### **Veřejná zakázka na stavební práce ev. č. Z2018-000498**

„Vzdělávací a výcvikové středisko ZZS KV“

– vysvětlení zadávací dokumentace 1

Zvedací zařízení - dle standardu letecké ZZS - ACT naviák

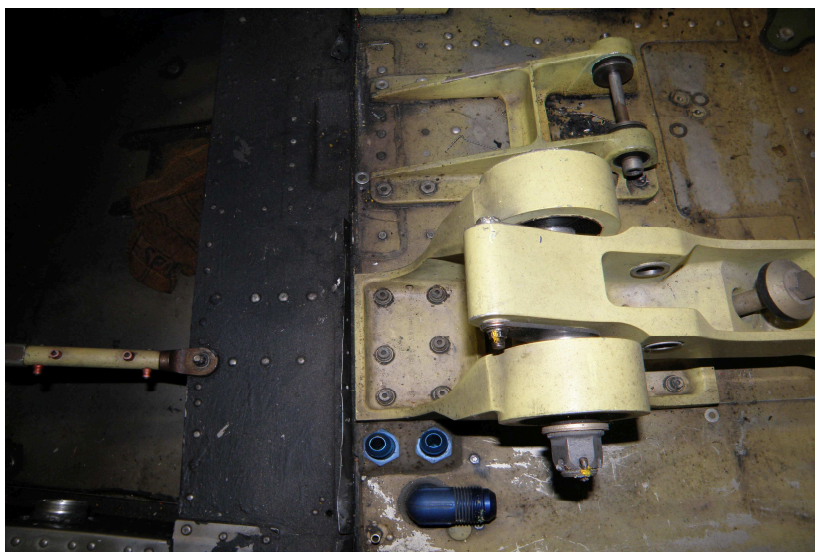
**Objekt OS-05 – Úprava torza vrtulníku:**

3	K	0303	Zvedací zařízení - dle standardu letecké ZZS /D+M/	kpl	2,000
---	---	------	--	-----	-------

Zadavatel poskytuje specifikace následujících položek:

Položka č. 3 – zvedací zařízení dle standardu letecké ZZS pro umožnění slaňování z vrtulníku při zásahu.
